DOSSIER ASTREE SOLAR – ENQUETE PUBLIQUE

MEMOIRE EN REPONSE

Dossier E 23000174/69 Enquête publique centrale photovoltaïque Blyes (Ain) 20.02 au 23.03.2024

Figure 1: Sources d'impact d'un projet PV (source : ADEME)

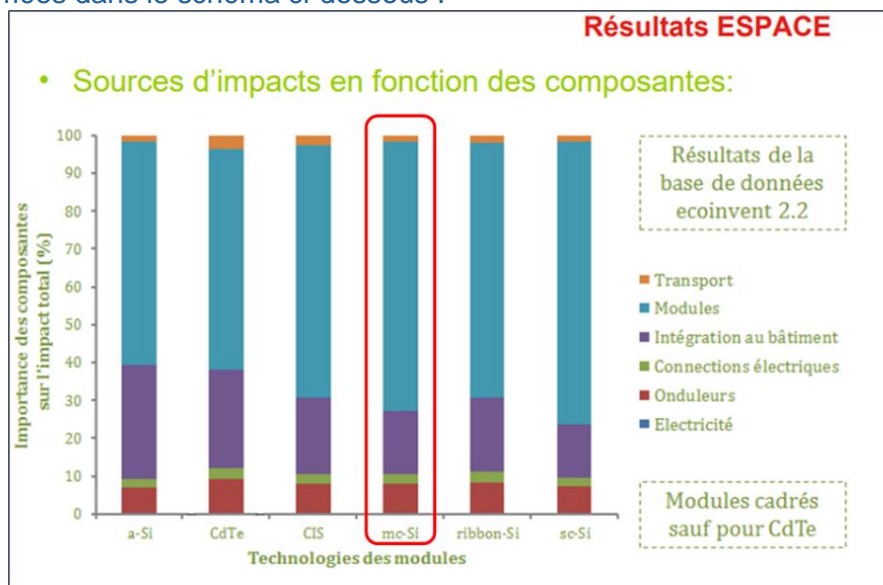
Il est indiqué à la page 6 du résumé non technique de l'évaluation environnementale que le projet permet d'éviter de 8 386 tonnes à 20 366 tonnes d'émissions de CO2 sur toute sa durée de vie ;

Pourquoi la fourchette est – elle aussi large ?

Ces chiffres tiennent – ils compte de l'ensemble des étapes du projet c'est-à-dire de la phase de conception, fabrication des panneaux, leurs transport, l'installation, l'utilisation, le démantèlement, et le recyclage des modules,

Ou le calcul concerne t'il uniquement la phase d'utilisation des panneaux, c'est-à-dire la production d'électricité solaire ?

Avec quelle source énergie la comparaison de « tonnes CO2 évitées » est-elle calculée ?

Cependant, la méthode de calcul des émissions de CO2 évitées par une centrale photovoltaïque a évolué entre la réalisation de notre étude d'impact en juin 2023 et aujourd'hui. Nous vous proposons de partager ci-dessous le bilan carbone actualisé du projet. Cette méthode est plus précise et permettra de répondre à l'ensemble de vos interrogations.

En se basant sur ces éléments, et sur le guide méthodologique « Référentiel d'évaluation des impacts environnementaux des systèmes photovoltaïques par la méthode d'Analyse du Cycle de Vie » (ADEME, 2014), il est réaliste de prendre les hypothèses suivantes pour le calcul de l'empreinte carbone du projet sur 30 ans :

Dans ces conditions, avec une puissance installée estimée à 5,99 MWc et en utilisant des panneaux photovoltaïques de type Silicone monocristallin (bilan carbone moyen de **332 kg CO₂/kWc** selon le référentiel méthodologique de l'ADEME), la synthèse des émissions de CO₂ pour le projet de Blyes est présentée dans le tableau ci-dessous :

Pendant 30 ans, le productible annuel estimé de la centrale est de 7 200 MWh/an, **la centrale photovoltaïque de Blyes produira environ 216 GWh**. Dans ces conditions, les émissions de CO₂ ramenées au kWh d'électricité produit conduisent à une valeur de **9,21 g EqCO₂/kWh** pour le projet.
